工程指示 / 要求簡箋(E.I.)

工程指示編號：EI/ 4295 /22

工程名稱：延坪道住宅項目

工程項目：試水箱單元件生產修改

名稱	單玻線	制圖	陳俊賢	2021.11.28	修改	A		
材料	X85991	復核	謝永林	2021.12.14	日期	2022.2.14		
顏色	JMQ213457(三塗)	批準	胡哥		圖號	UN-BM1

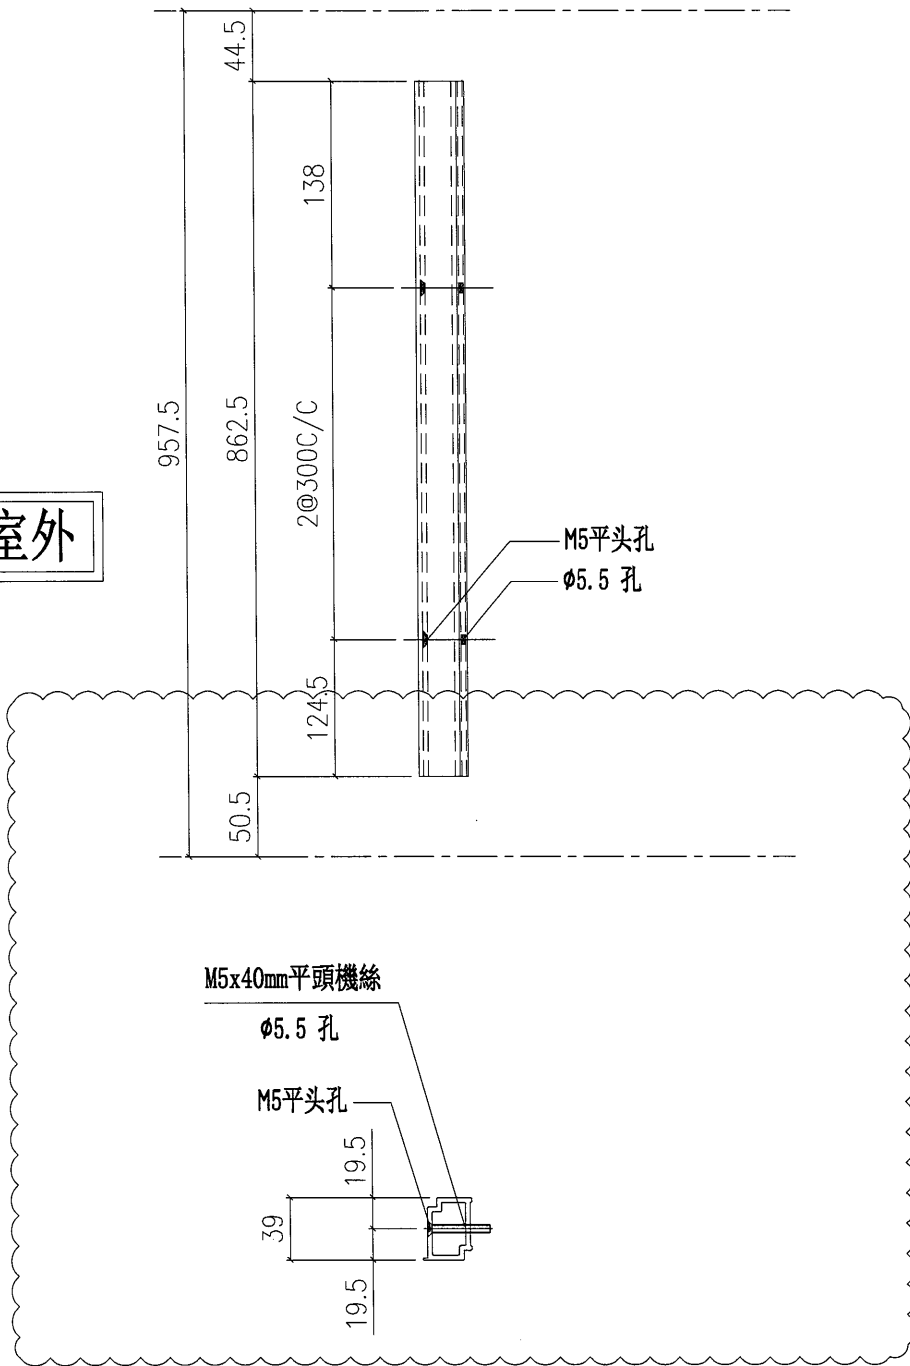
取消底部避位

名稱	單玻線	制圖	陳俊賢	2021. 11. 28	修改	A		
材料	X85991	復核	謝永林	2021. 12. 14	日期	2022.2.14		
顏色	JMQ213457 (三塗)	批準	胡哥		圖號	UN-BM1R

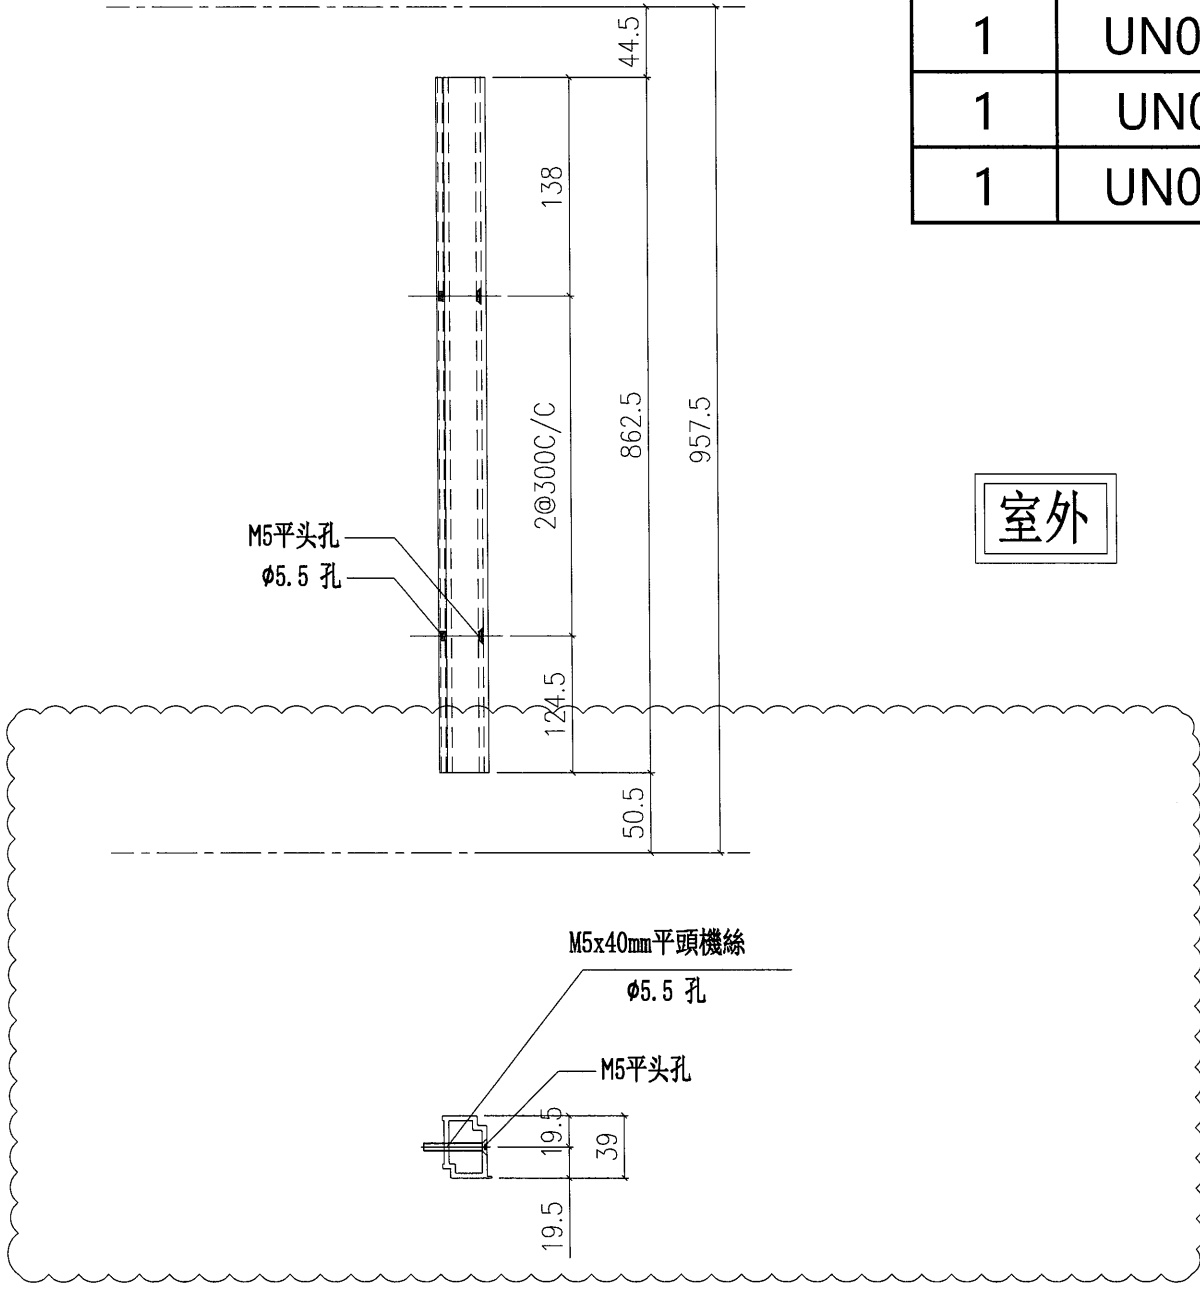
取消底部避位

名稱	單玻骨	制圖	陳俊賢	2021.11.28	修改	A		
材料	X85987	復核	謝永林	2021.12.14	日期	2022.2.14		
顏色	JMQ213457(三塗)	批准	胡哥		圖號	UN-BM2R

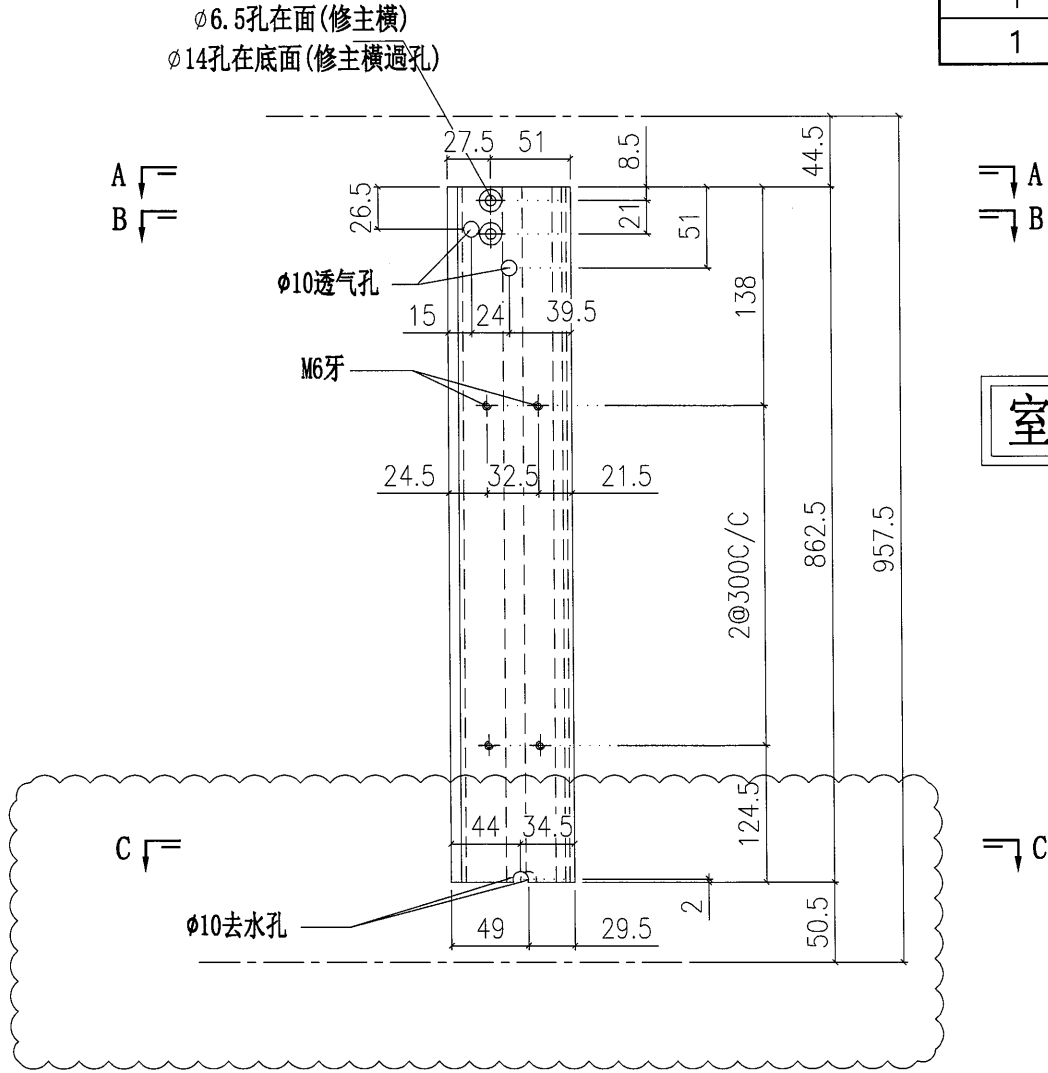
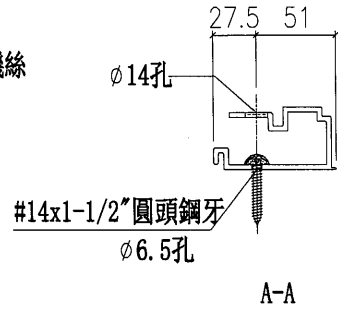
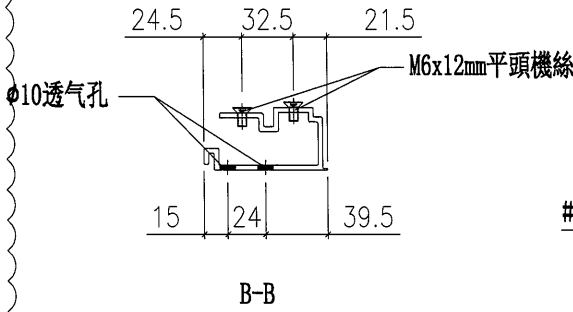
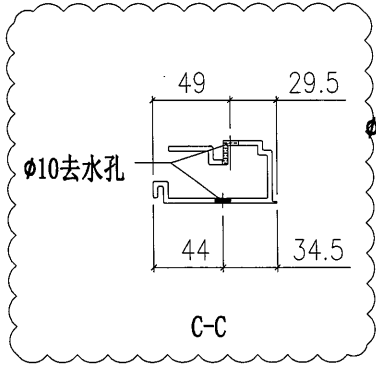
底部去水孔錯位
